In allegato alla presente si trasmettono le Osservazioni di Francesco Giuntini Antinori relative al Procedimento di Valutazione di Impatto Ambientale per il Progetto SS67 "Tosco Romagnola" per i Lavori di Adeguamento del tratto tra la località S.Francesco in comune di Pelago e l'abitato di Dicomano. Variante di Rufina (FI) Lotto 2A-2B. Proponente il progetto: Anas S.p.A.

OGGETTO: Procedimento di Valutazione di Impatto Ambientale, integrato ai sensi dell'art. 10, c.3 del D.Lgs. 152/2006 con la Valutazione di Incidenza di cui all'articolo 5 del D.P.R.357/1997, comprensivo dell'autorizzazione paesaggistica di cui all'art. 146 del D.Lgs. n. 42/2004 e della Verifica del Piano di Utilizzo delle Terre e Rocce da Scavo, D.P.R. 120/2017, art. 9, per il **progetto: SS 67 "Tosco Romagnola" per i lavori di adeguamento del tratto tra la località S. Francesco in Comune di Pelago e l'abitato di Dicomano. Variante di Rufina (FI). Lotto 2A - 2B. Proponente il progetto: Anas S.p.A.**

OGGETTO: Procedimento di Valutazione di Impatto Ambientale, integrato ai sensi dell'art. 10, c.3 del D.Lgs. 152/2006 con la Valutazione di Incidenza di cui all'articolo 5 del D.P.R.357/1997, comprensivo dell'autorizza

Foto 9

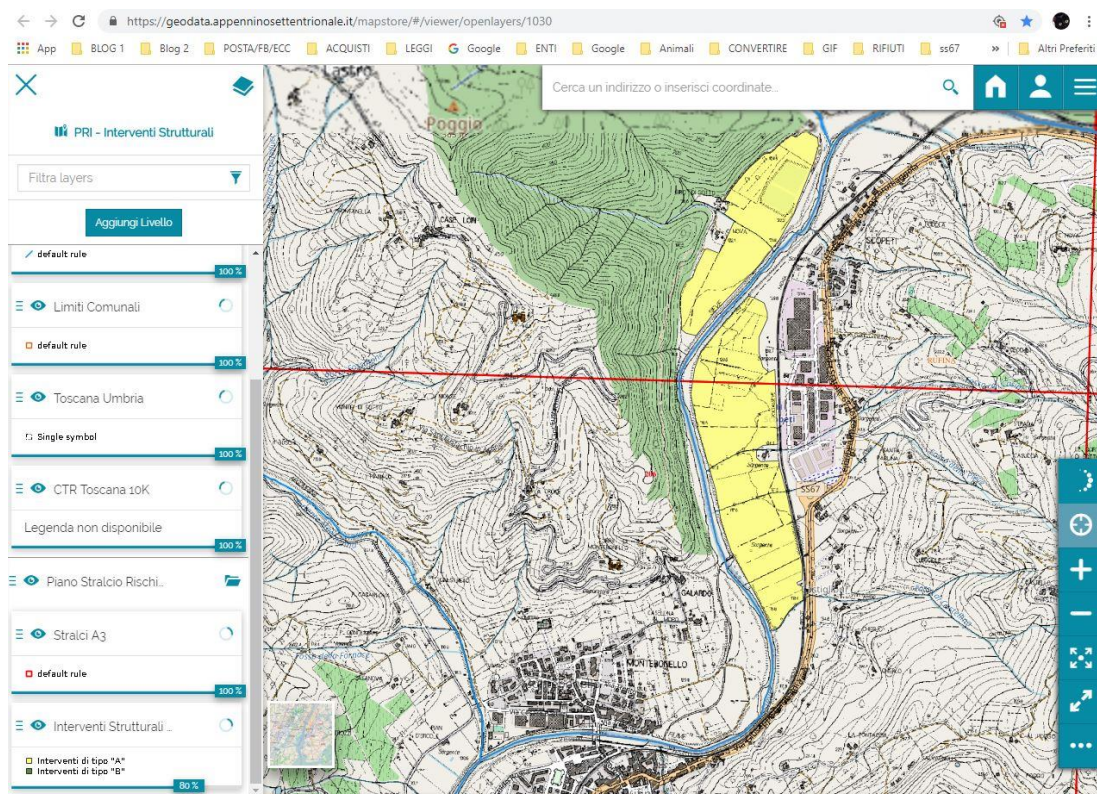
I piloni del viadotto che esce dalla galleria per congiungersi alla rotatoria di Scopeti, ricadono in gran parte nella cassa di espansione in riva sinistra del fiume Sieve, dividendola in due. **Eventuali volumi compensativi alla naturale espansione dell'acqua in caso di esondazione, e per non aggravare il RISCHIO a valle, da dove vengono recuperati? Lo ribadiamo anche più avanti.**

Foto 17

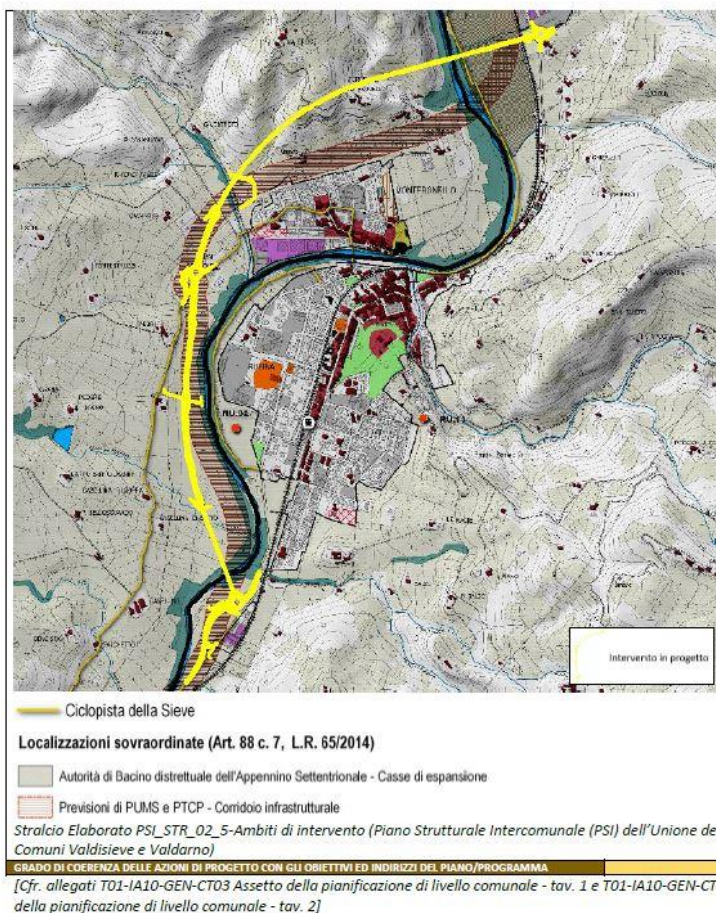
Inoltre percorre un tracciato completamente al di fuori del corridoio infrastrutturale previsto che era stato lasciato abbastanza largo proprio per permettere di adagiarsi il nuovo tracciato, anche se avesse avuto bisogno di qualche correzione, comunque rimanendoci dentro. Foto 17

E meno male che, sul lato di Pontassieve, dove scorre quasi per intero il progetto, doveva essere quasi tutto in “armonia” morfologica e seguire i lineamenti del paesaggio (con diversi tratti definiti “a tasca” ecc.). Anche la stessa Relazione del RU Pontassieve- Elab. A, si esprimeva in modo simile: *“L’insieme delle trasformazioni, compresa quella più importante del nuovo tracciato stradale della statale 67, dovrà essere pensato, progettato e realizzato tenendo conto dello straordinario paesaggio che attraversa questo territorio e della sua fragilità dovuta ai due fiumi, Sieve e Argomenna, che lo attraversano”*.

Foto 21

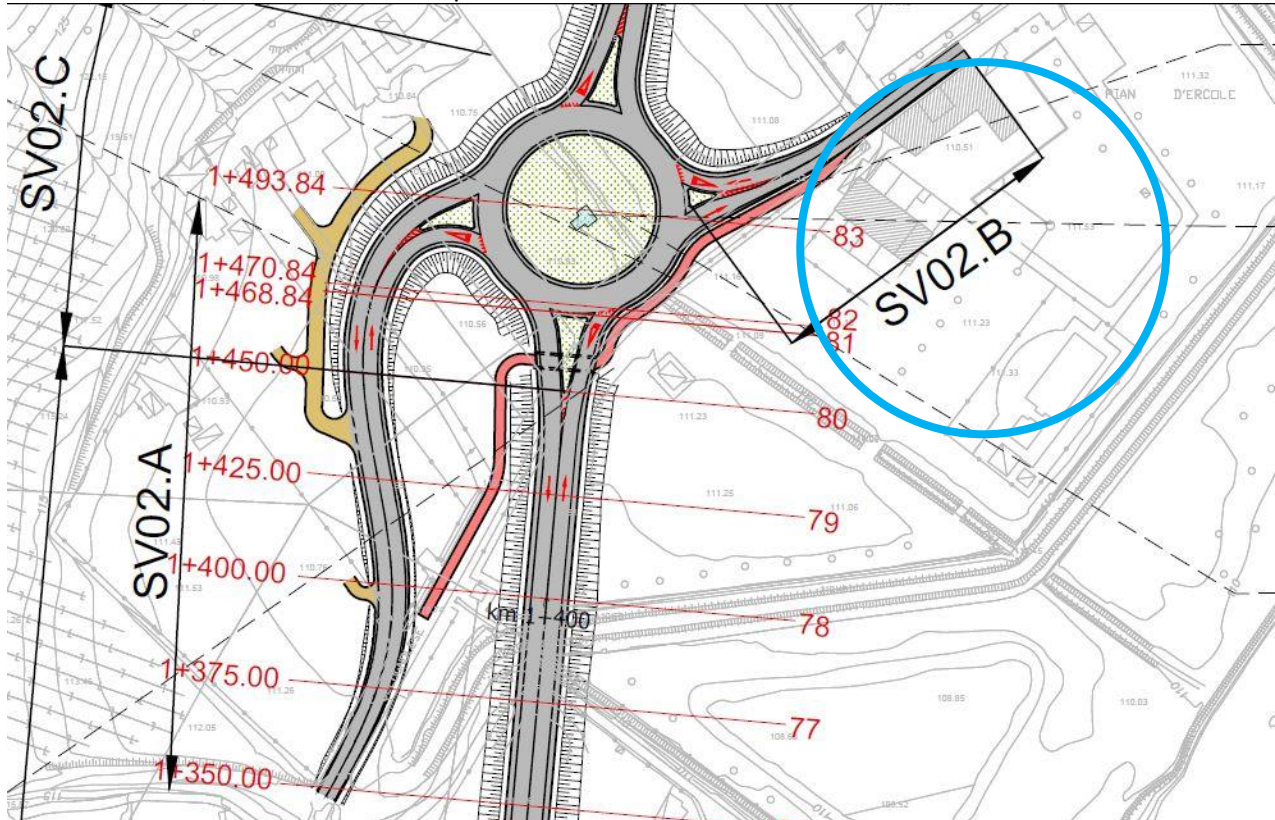
Intanto partiamo dal solito **rilevato** rispetto al piano di campagna: come si vede nelle foto 21 (T011A20GENPP01), 22 (rendering simulato) e 23 (Google Maps), l'**uscita** per Montebonello finisce quasi direttamente dentro alle finestre dell'Albergo Pian d'Ercole Resort (attualmente in vendita – cerchio blu). L'uscita è ancora in rilevato (stando al rendering) e passa proprio davanti al cancello e alle finestre della casa colonica principale (da dove passerà poi anche la mini pista ciclabile), e circa alla stessa altezza della palazzina dei mini appartamenti (subito sulla destra).

Nei campi dove è prevista la rotatoria ci sono diversi **canali di raccolta dell'acqua** proveniente dai campi e vigne sovrastanti, anch'essi pieni di fossi che si ricollegano a quelli in piano che poi defluiscono in Sieve. I 2 fossi principali rimangono completamente **TOMBATI** (come si evince dalle planimetrie) a causa: uno della rotatoria stessa, uno sia dallo svincolo ovest che dal tracciato principale (tutti in rilevato) minimo di 4 metri. Soprattutto quello sotto la rotatoria è già oggi causa anche di allagamenti dei campi durante piogge intense perché il materiale che viene portato dalla collina tende ad ostruirlo lungo il percorso, formando dei tappi. Che il materiale, durante la pioggia, venga trasportato dall'alto verso il basso sembrerebbe cosa palese da capire, a meno che non si faccia passare una tubazione enorme sotto strada fino alla Sieve (che piano piano però si riempirebbe, i contadini di quegli orti lo sanno bene, basta chiederlo a loro), ma non ci sembra di aver capito che sia così. Quindi quando ci saranno piogge intense quel punto costretto tra i rilevati di rotatoria, uscite e tracciato, diventerà una bella piscina.

Foto 24 pozzi e derivazioni

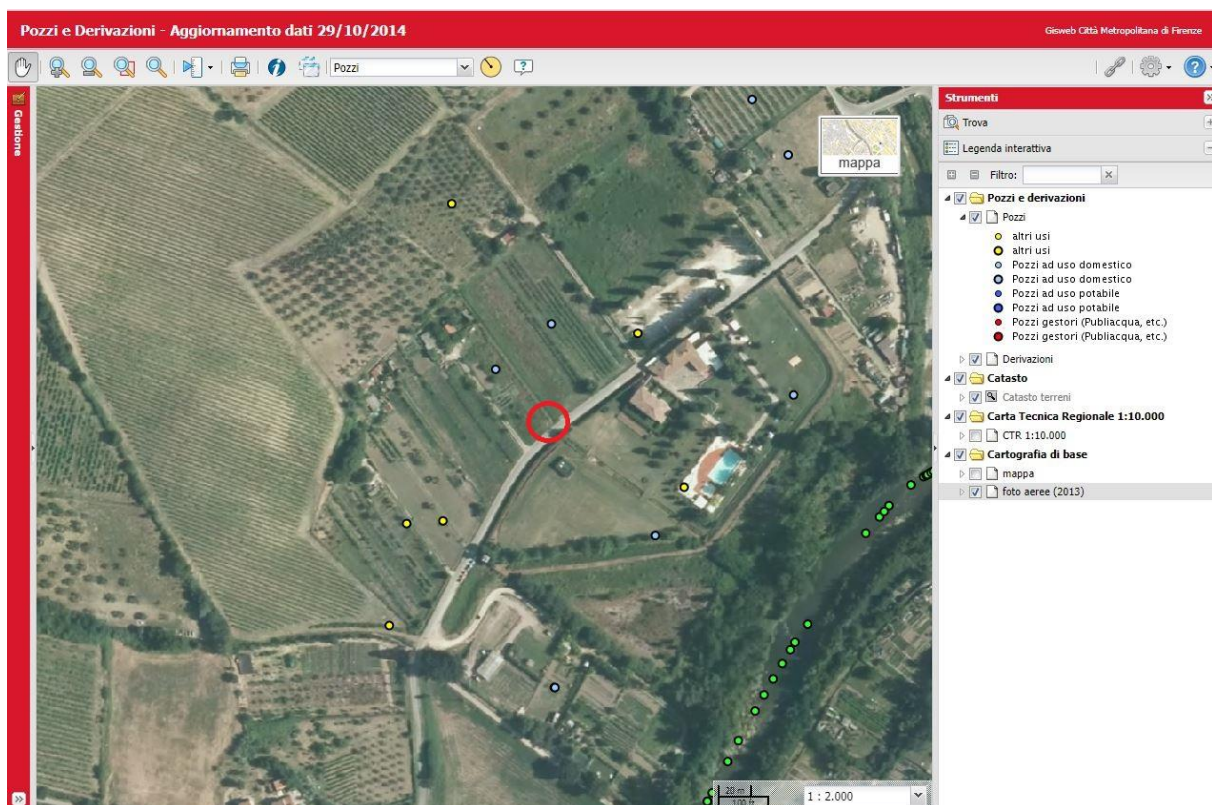
Addirittura un POZZO, a servizio di 3 famiglie (oltre agli orti) che vi hanno la residenza, RESTA completamente SOTTERRATO sotto la ROTATORIA. Stiamo scherzando? Foto 24

Nella foto sopra l'immagine della [mappa](#) dei pozzi e derivazioni della Città Metropolitana di Firenze, che tuttavia non è aggiornata, oltre a quello in rosso ne mancano anche altri (l'ultimo aggiornamento risale al 2014).

Foto 30

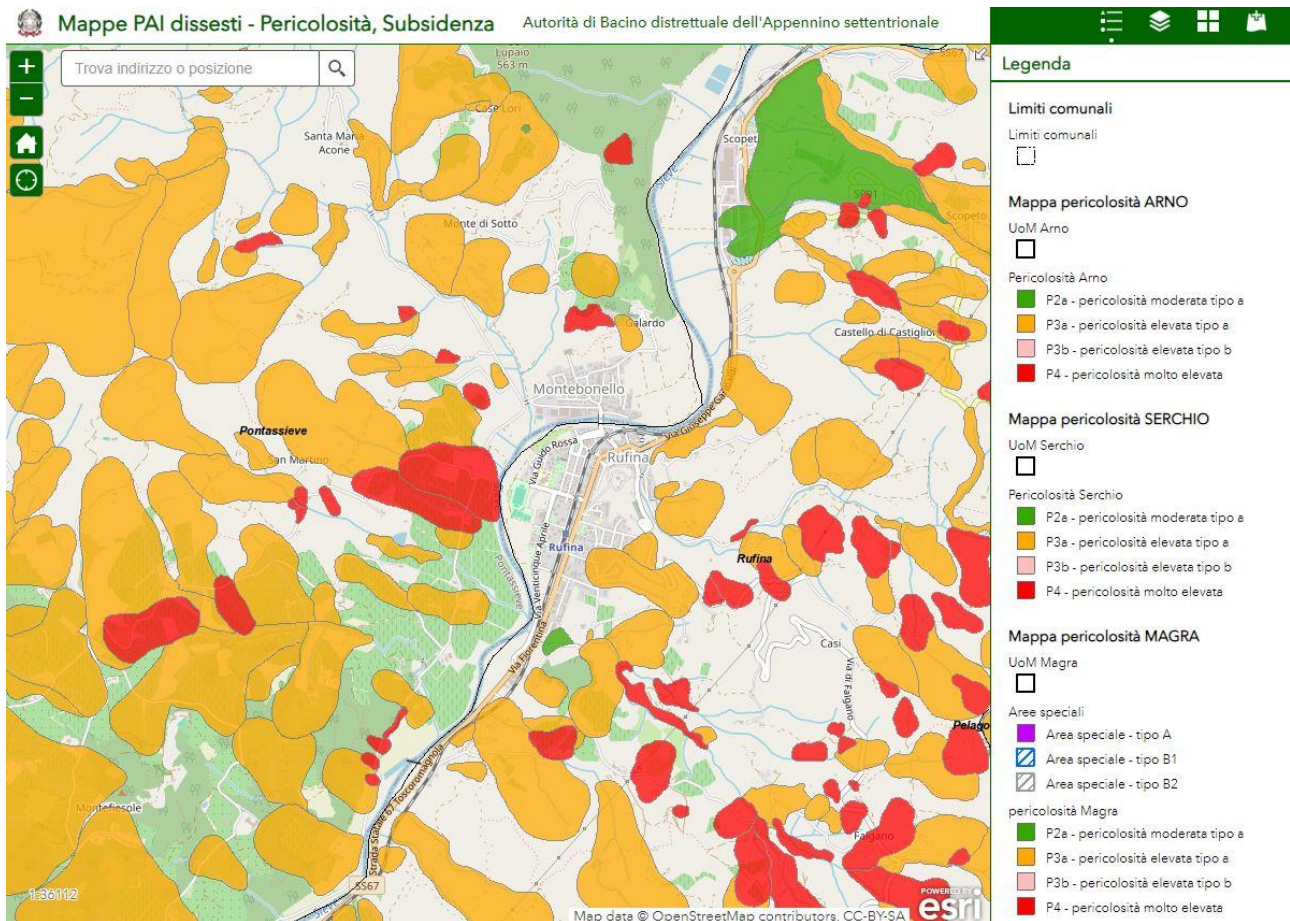
Si tenga presente che nell'area di Pian d'Ercole ci sono delle **frane** anche attive (se ne ha una dimostrazione con alcune abitazioni a monte, ma soprattutto dalla cartografia dell'Autorità di Bacino distrettuale dell'Appennino settentrionale ²⁴ e dai rilievi effettuali nel corso dell'ultimo anno dalla ditta che ha fatto le trivellazioni per il progetto in oggetto). Dalla cartografia del PAI si notano i tanti punti con pericolosità P4 molto elevata e P3a elevata. Anche sotto la galleria che passa sotto la Torre di Montebonello notiamo delle aree in P4. Foto 30

A tal riguardo facciamo notare come il Genio Civile²⁵, nel 2017, su dei lavori effettuati nell'agglomerato in Loc. La Torre di Montebonello, PRESCRIVEVA: *"le indicazioni a conclusione della relazione geologica integrativa (**realizzazione di micropali** allo scopo di proteggere il fabbricato da eventuali **FUTURE EVOLUZIONI dello stato della scarpata sottostante**) DEVONO essere considerate **PRESCRITTIVE**".* Con l'augurio che in tutta l'area percorsa dal tracciato non si vadano a peggiorare le cose e a risvegliare frane inattive e/o potenzialmente instabili, per non pensare a quelle attive.

Foto 9 planimetria delle interferenze

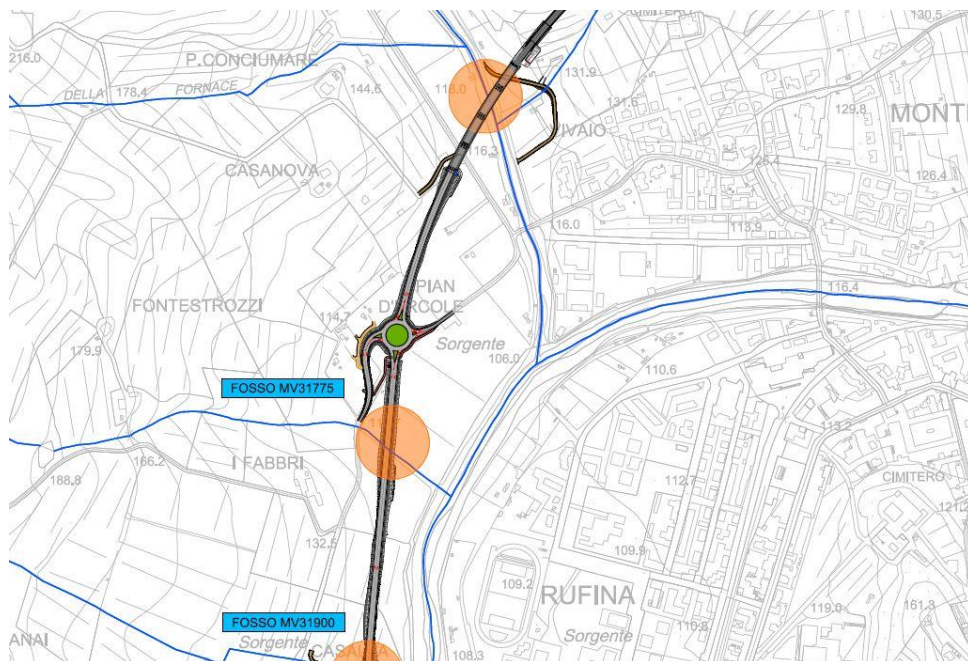
Stando al documento T00ID01IDRCI01A (planimetria delle interferenze), si fa notare che oltre ai punti evidenziati nei cerchi di colore arancio (che riguardano i fossi che il tracciato incontra lungo tutto il percorso – foto 9), ai fini delle interferenze nella zona di Pian D'Ercole (dove ribadiamo c'è un Albergo – Pian D'Ercole Resort) formato da una casa colonica con torretta oltre ad un altro immobile di più recente costruzione dove ci sono i miniappartamenti dell'Albergo (il tutto circoscritto da opere a difesa per il rischio idraulico), ci sono altri fossi di raccolta acque dei campi soprastanti (già accennato nelle precedenti Osservazioni).

In particolare proprio a ridosso della rotatoria di Pian D'Ercole, delle uscite e del tracciato. Ribadiamo che durante i periodi piovosi (anche intensi da qualche anno a questa parte, dovuti certamente al cambiamento climatico in atto), questi FOSSI che non hanno nessun nome, eccetto quello dato dai contadini del luogo, sono di primaria importanza, ma sembrano rimanere tombati dalla realizzazione dell'opera. Ciò comporterà oltre a far diventare delle pozze immense i campi che ne rimarranno allagati, che sarà pericoloso per chi transiterà sulla vecchia Via Colognolese, dove c'è anche una postazione di cassonetti per i rifiuti urbani. Proprio a lato di questi, tra la cabina ENEL e i cassonetti, c'è un fosso che fa defluire l'acqua in Sieve (si vede anche da Google Maps – foto10). Che raccoglie l'acqua dei campi che si incanala lungo il fossetto lungo strada passando sotto la strada.

Foto 11

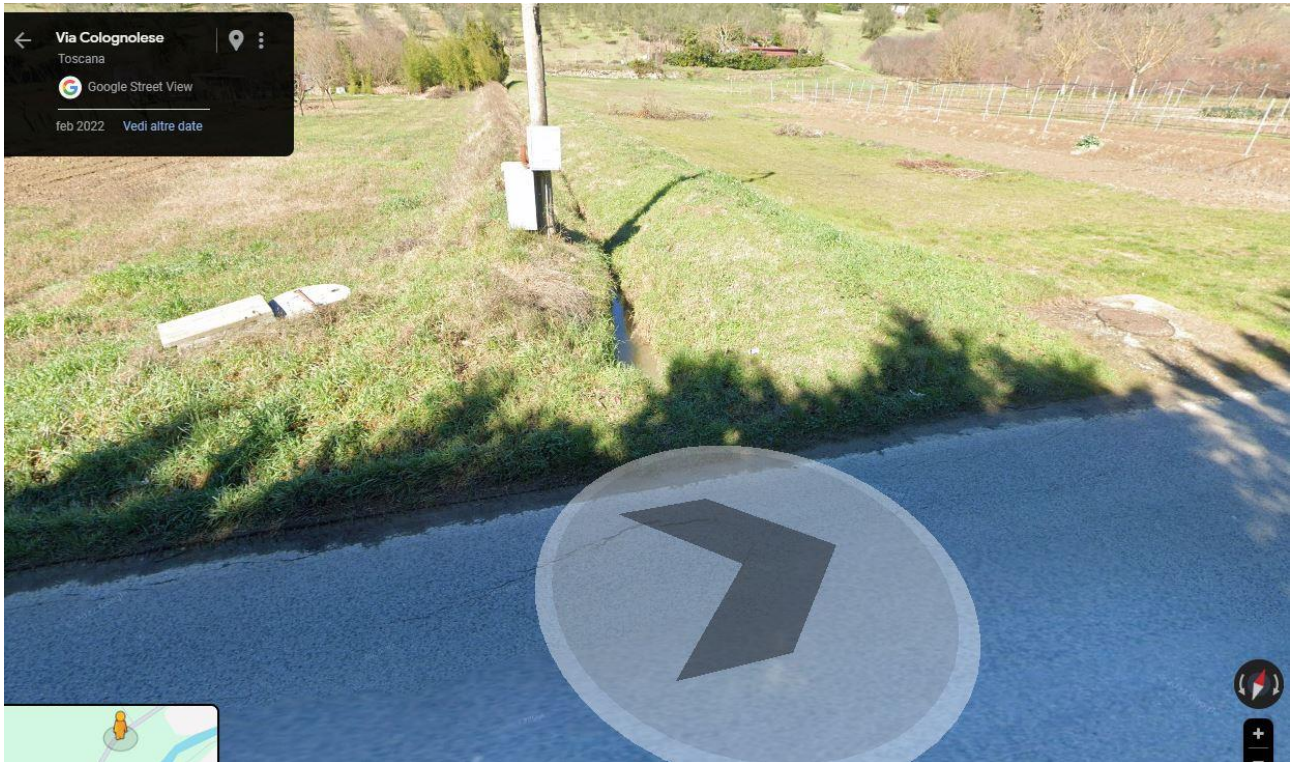
Poi ce n'è un altro poco dopo che raccoglie l'acqua dei campi, passa sotto strada e si inserisce in quello dell'Albergo (lungo il proprio confine) fino alla Sieve. Foto 11.
